Comune di Arizzano Provincia del V.C.O.	rapp. 1/50 1/20 Maggio 2019 agg.01
	1I	Lavori di manutenzione straordinaria copertura plesso scuole elementari di Arizzano Scuola Don Italo De Cesare Tavola strutturale - Integrazione PARTICOLARI
Il tecnico		Ing. Paolo Marcucci - via G. De Notaris, 51 - Verbania (VB) - cell. 335 5630627

Figura 12

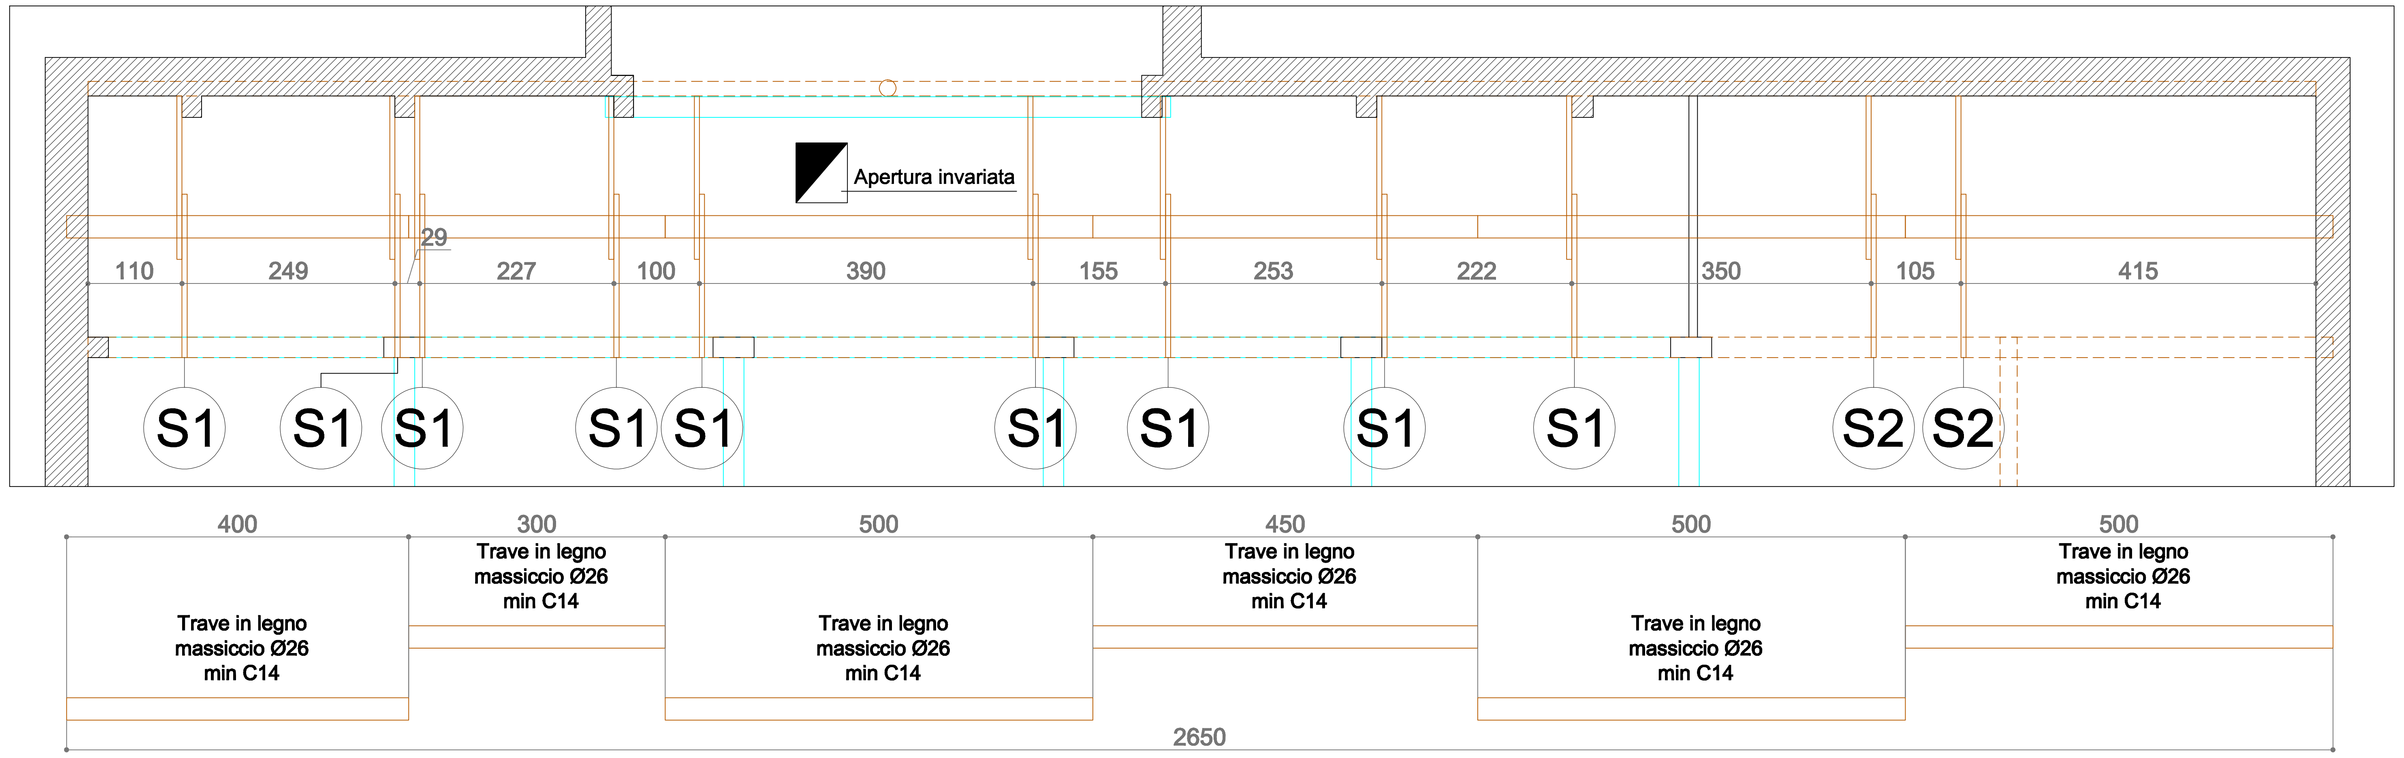
Nella versione aprile 2019 nel modello di calcolo si sono considerati sei tratti di trave circolare fra di loro indipendenti, semplicemente appoggiati sui rispettivi cavalletti e senza i controventi.
Nello stato attuale si è provveduto a collegare fra loro i singoli tratti di trave (Part E-Tav 2I) a unire la trave circolare con i sottostanti cavalletti (Part A e Part B-Tav 1I) a posizionare quattro controventi in legno (Part C e Part D-Tav 2I).

Avendo già verificato una situazione maggiormente cautelativa rispetto a quella attualmente proposta non si è ritenuto necessario procedere con un nuovo calcolo.
